DG-0543-2025

FUNERARIA MUNICIPAL DE
MONTELLANO, MONTELLANO,
PUERTO PLATA, REP. DOM.

EVALUACION DE PRIMER NIVEL (EVR)

Fig. 9: Evidencia de pandeo en losa de techo de anexo utilizado como sala de velatorio- Funeraria Municipal de Montellano, Montellano, Puerto Plata, Rep. Dom.

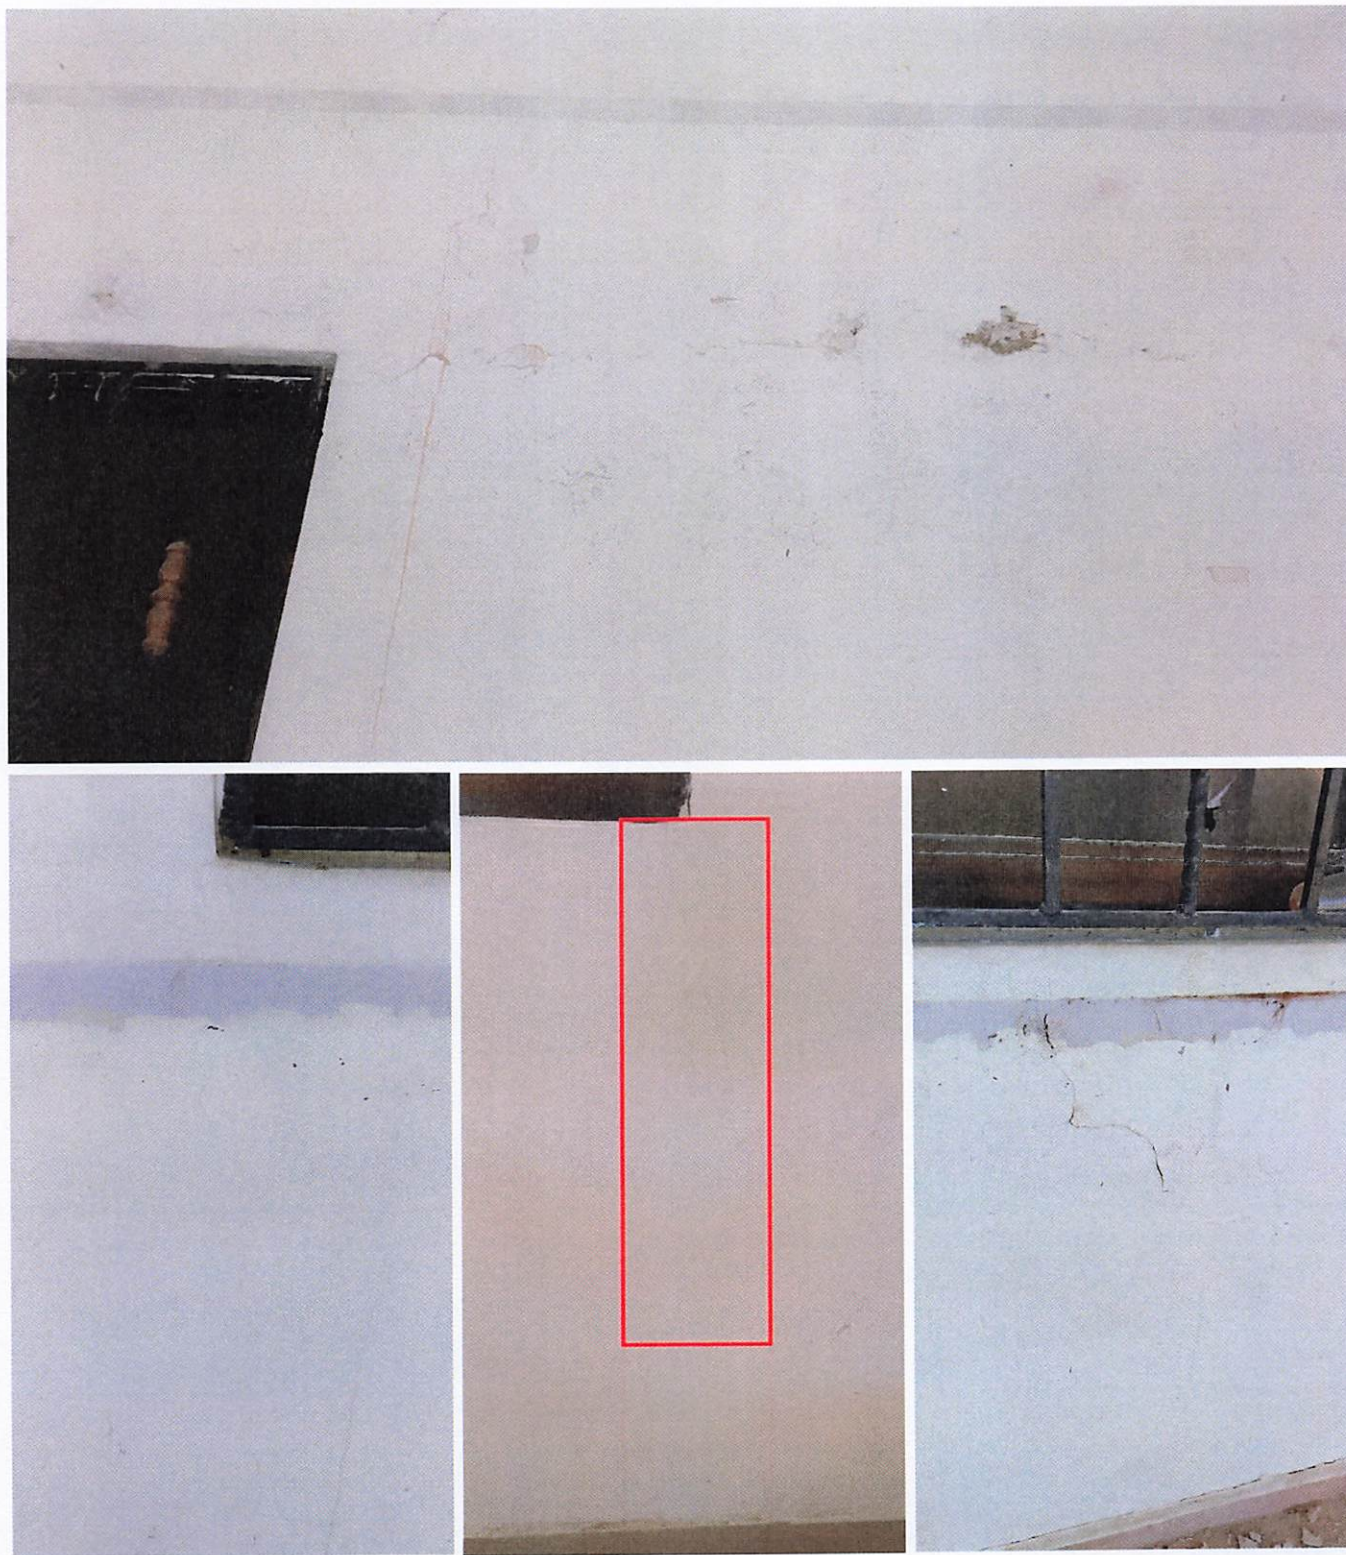
- Remoción de recubrimiento en diversos elementos estructurales.
- Evidencia de deflexión o pandeo considerable en losa de techo del anexo de la funeraria.
- Falta de serpentinas en muros frontales de nueva fachada.
- Fisuras y/o grietas en la mampostería por posibles asentamientos diferenciales en las fundaciones y/o deficiencia de la mampostería.
- Filtraciones considerables en losa y muros de los diferentes espacios, por posible deficiencia en el sistema de impermeabilización o falla en el sistema de drenaje.
- Falta de redundancia en uno de los ejes ortogonales.

- Evidencia de deflexión considerable en losa de techo del anexo de la funeraria. Esta deformación es visible y se manifiesta como un pandeo hacia abajo en la superficie de la losa, por lo que es posible que el elemento estructural está cediendo a la carga excesiva que está soportando.

- Realizar una Evaluación Estructural Detallada que permita determinar la integridad de los materiales y el desempeño estructural bajo las normativas actuales, con la finalidad de elaborar diagnósticos y propuestas de reforzamiento en caso de que la estructura resulte incapaz de comportarse satisfactoriamente ante la problemática sísmica, garantizando así su estabilidad.
- Se recomienda realizar una propuesta de reforzamiento estructural en la zona que se presenta vulnerabilidad por deflexión en losa.
- Se recomienda realizar una inspección minuciosa del sistema de grietas encontradas en los muros de mampostería retirando el recubrimiento para evaluar el alcance de las grietas.
- Corregir las filtraciones en el techo y adecuar el sistema de drenaje pluvial para que las aguas puedan drenarse correctamente.

Fig. 11: Inexistencia de serpentinas o llaves de adherencia en muros frontales pertenecientes a la nueva fachada, lo que reduce la resistencia de los muros a diversos esfuerzos e incrementan el riesgo de fisuras - Funeraria Municipal de Montellano, Montellano, Puerto Plata, Rep. Dom.

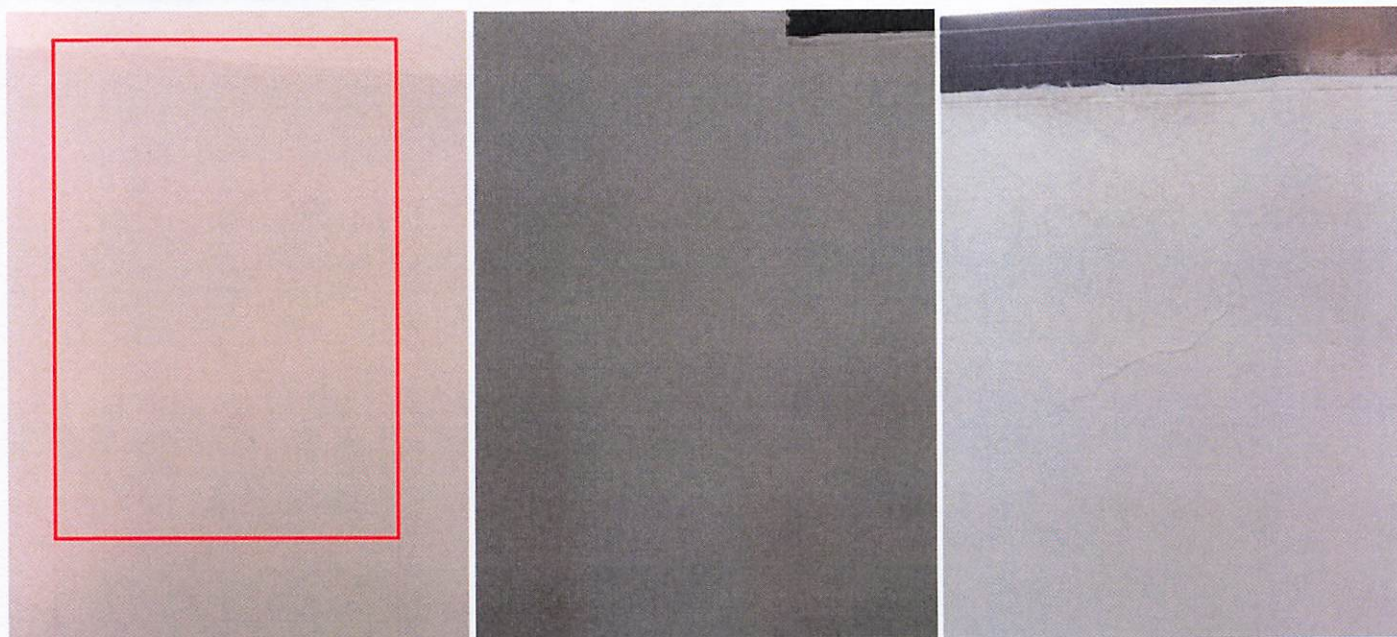
- Inexistencia de serpentinas en muros de mampostería colocados en la parte frontal de la edificación, lo que incrementa la vulnerabilidad y reduce la resistencia a los esfuerzos laterales.

Fig. 14: Evidencia de espesores de vigas, losa de techo y fino - Funeraria Municipal de Montellano, Montellano, Puerto Plata, Rep. Dom.

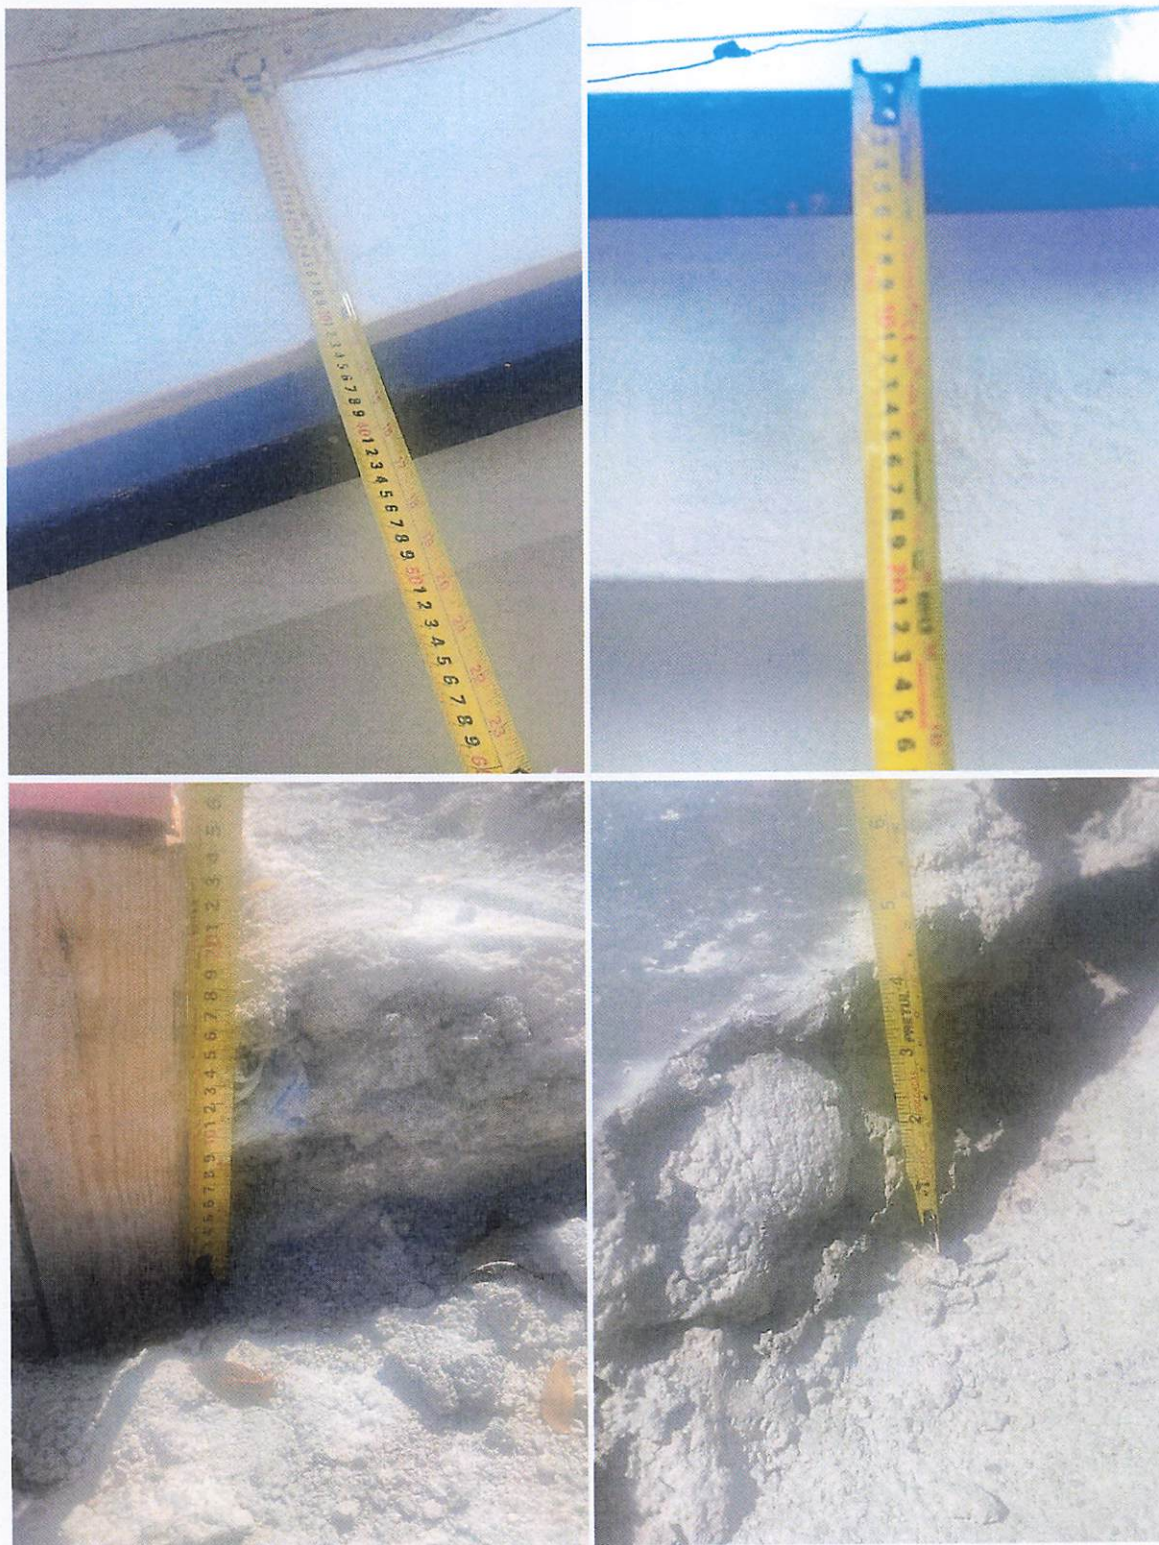
Fig. 13: Evidencia de que fue colocado un fino de 11cm sobre losa deflectada - Funeraria Municipal de Montellano, Montellano, Puerto Plata, Rep. Dom.
